Conseil économique et social

Accord européen relatif au transport international des marchandises dangereuses par voies de navigation intérieures (ADN)

Projet d'amendements au Règlement annexé à l'ADN *

Le présent document contient la liste requise des amendements adoptés par le Comité d'administration à sa vingt-quatrième session sur la base de ceux proposés par le Comité de sécurité à sa trente-sixième session (voir ECE/ADN/53, paragraphe 21 et ECE/TRANS/WP.15/AC.2/74, annexe I sous couvert du document ECE/TRANS/WP.15/AC.2/74/Add.1). Les amendements ont été proposés par le Comité de sécurité à ses trente-troisième, trente-quatrième, trente-cinquième et trente-sixième sessions (voir ECE/TRANS/WP.15/AC.2/68, annexe I, ECE/TRANS/WP.15/AC.2/70, annexe I, ECE/TRANS/WP.15/AC.2/72, annexe I et ECE/TRANS/WP.15/AC.2/74, annexe I).

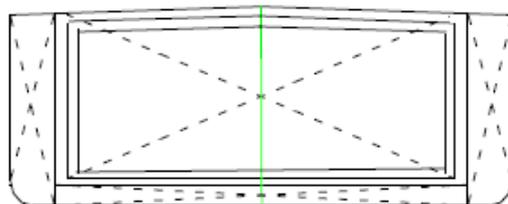
1.2.1 Dans la définition de *Classement en zones*, modifier le cinquième alinéa du paragraphe « **Zone 1** : elle comprend : » pour lire comme suit :

« Chaque ouverture dans la zone 0, à l'exception des soupapes de dégagement à grande vitesse/soupapes de sécurité de la citerne à cargaison à pression, doit être entourée par un anneau cylindrique dont le rayon intérieur est celui de l'ouverture, le rayon extérieur est égal à celui de l'ouverture plus 2,50 m et la hauteur est égale à 2,50 m au-dessus du pont et 1,50 m au-dessus des tuyauteries.

Pour les ouvertures d'un diamètre inférieur à 0,026 m (1"), la distance par rapport à la cloison extérieure de cofferdam peut être réduite à 0,50 m, à condition que de telles ouvertures ne soient pas ouvertes à l'air libre dans ce périmètre; ».
